Comune di
Camposampiero

INTEGRAZIONI ALLA RELAZIONE TECNICA DI INVARIANZA IDRAULICA

Oggetto: Integrazioni alla verifica di compatibilità ed invarianza idraulica per la variante al P.I.

Padova, 16.12.2017

Estratto VCI rete idrografica

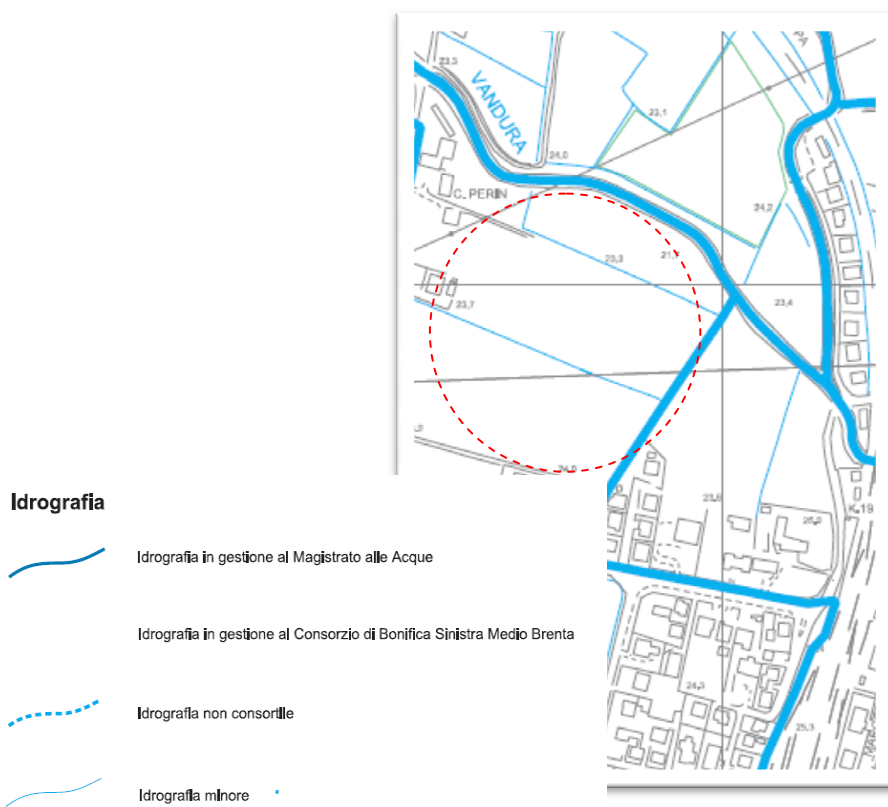
- Visto il piano delle Acque Comunale, la zona interessata dalla variante al PI in via P. Girolamo Biasi, è compresa nell'area del Bacino Vandura (rif. Cap. 13)

Per tale area il **coefficiente udometrico** da considerare per la determinazione del volume di invaso e la conseguente invarianza idraulica **è pari a 7,5 l/s*ha**;

- Il **recapito** delle acqua meteoriche, a valle della laminazione, avverrà nel fossato minore che procede in direzione nord seguendo la strada. Il fossato è posto sul lato est della strada. Esso si immette nel Canale Balestra e poi a seguire nel Canale Vandura;
